1 Intitulé du projet

Le projet concerne la construction de 3 parkings sur le Centre Nucléaire de Production d'électricité (CNPE) de Penly à Petit Caux (76).

Objet : Examen au cas par cas n°F-028-23-C-0143 « Construction de 3 parkings sur le Centre nucléaire de production d'électricité (CNPE) de Penly à Petit Caux (76) » : demande de compléments

REPONSE EXAMEN CAS PAR CAS

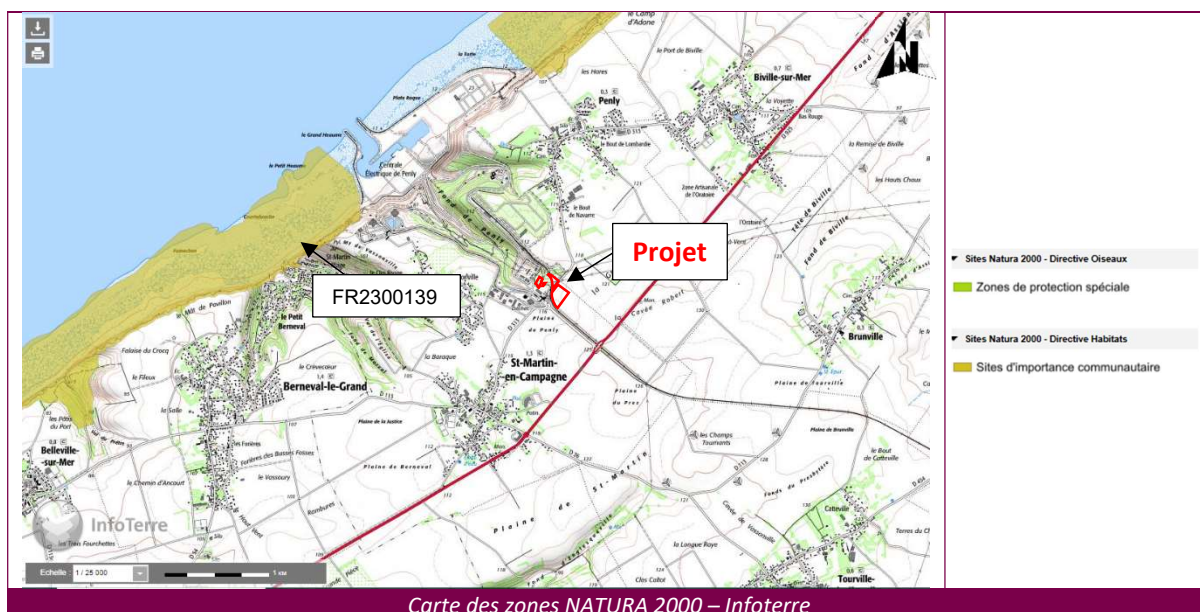
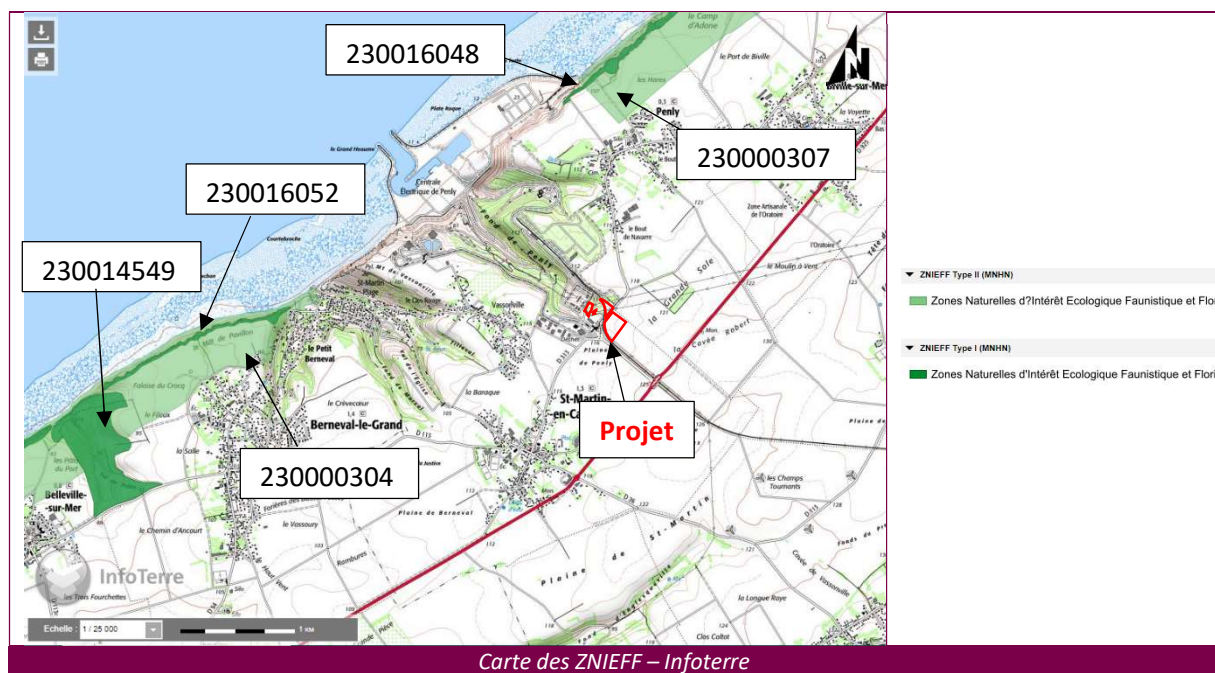
Votre dossier ne comporte aucune indication sur la proximité avec des espaces protégés (dont les sites Natura 2000), ni indication sur les liens fonctionnels du site avec la trame verte et bleue du territoire. Pouvez-vous me compléter substantiellement cette partie ?

Le projet n'est pas situé dans une zone Natura 2000. La zone Natura 2000 la plus proche dénommée «Littoral Cauchois» se situe à 2.05 km du site.

Aucune zone d'habitat d'intérêt communautaire, ou zone d'espèces d'intérêt communautaire relevant de la directive habitat, ou de la directive oiseau ne sont présentes au droit du site d'accueil des 3 parkings. Le projet de création n'a donc pas d'incidences dommageables significatives sur les habitats et les espèces concernés, et n'est pas de nature à porter atteinte à l'état de conservation des habitats ou espèces ayant justifié la désignation des sites Natura 2000.

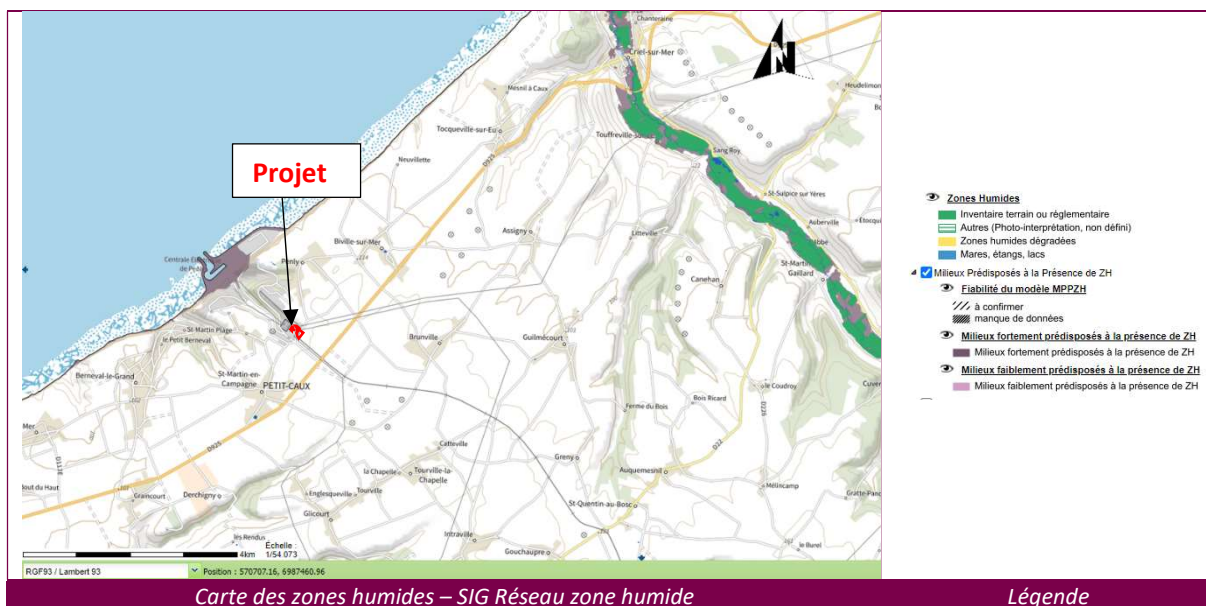
Dans le cas où des analyses de gestion quantitative et qualitative des eaux pluviales, sur l'air/santé, sur le trafic induit par un peu moins de 1 000 véhicules, sur l'acoustique, sur les zones humides, sur le paysage, sur les sites et sols pollués éventuels, ainsi qu'une évaluation en matière de bilan carbone sont disponibles, je vous remercie de bien vouloir me les transmettre.

D'après la cartographie CARMEN ci-dessous, le projet est localisé en dehors d'une zone humide.

Aucune zone humide n'a été constatée au droit du site d'accueil des parkings constitué en majorité de champs cultivés et labourés annuellement. Il peut donc être considéré l'absence d'impact du projet sur les zones humides.
